Mission régionale d'autorité environnementale  
ÎLE-DE-FRANCE

**Avis délibéré  
sur un projet de plateforme multimodale  
à Ris Orangis (91)**

N° APJIF-2024-036  
du 26/06/2024

Figure 2 : Carte des niveaux sonores du site modélisés à l'état projeté en période diurne (Étude d'impact, p. 348)

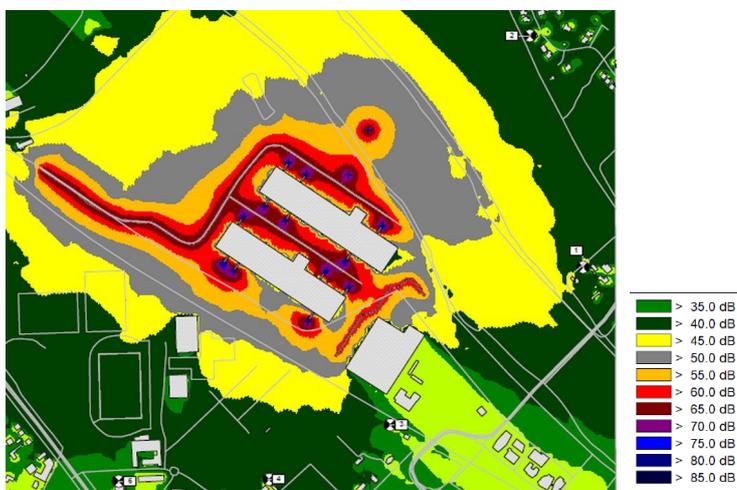
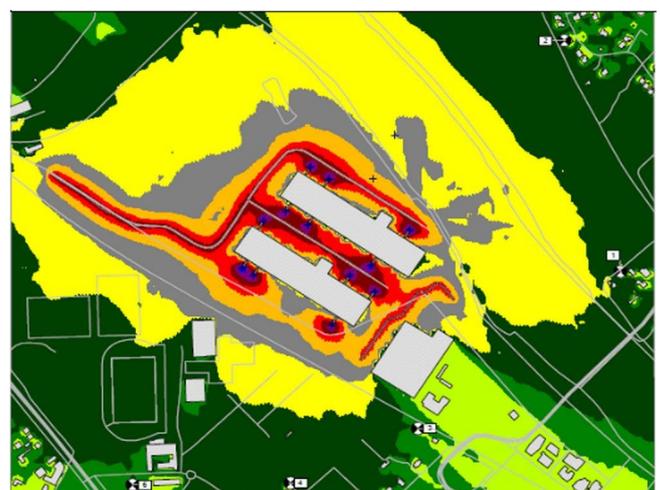
Une modélisation des nuisances sonores du projet en phase d'exploitation a été effectuée, à partir de six points récepteurs situés au niveau des habitations riveraines les plus proches et correspondant aux zones d'émergence réglementées (en rive gauche et en rive droite). Cette modélisation prend en compte l'ensemble des équipements et activités sources de bruit internes au périmètre du projet (trafics routier et fluvial, charge-ments/déchargements). L'Autorité environnementale relève que les incidences sonores des trafics routier et fluvial externes au strict périmètre d'implantation du projet, le long des axes empruntés par ces trafics, n'ont pas été étudiés, et que l'impact du bruit sur la biodiversité, notamment celle concernée par les corridors et les habitats situés dans la partie ouest et le long de la Seine, n'a pas non plus été analysé.

Plus généralement, les émergences sonores liées aux activités du projet dans le contexte du site inscrit des rives de la Seine et de ses usages récréatifs n'ont pas fait l'objet d'attention particulière.

**(15) L'Autorité environnementale recommande :**

- d'étudier les incidences sonores des trafics routier et fluvial liés au projet sur les itinéraires qu'ils empruntent à l'extérieur du périmètre strict d'implantation ;
- d'analyser et prendre en compte l'impact acoustique du projet sur la biodiversité.
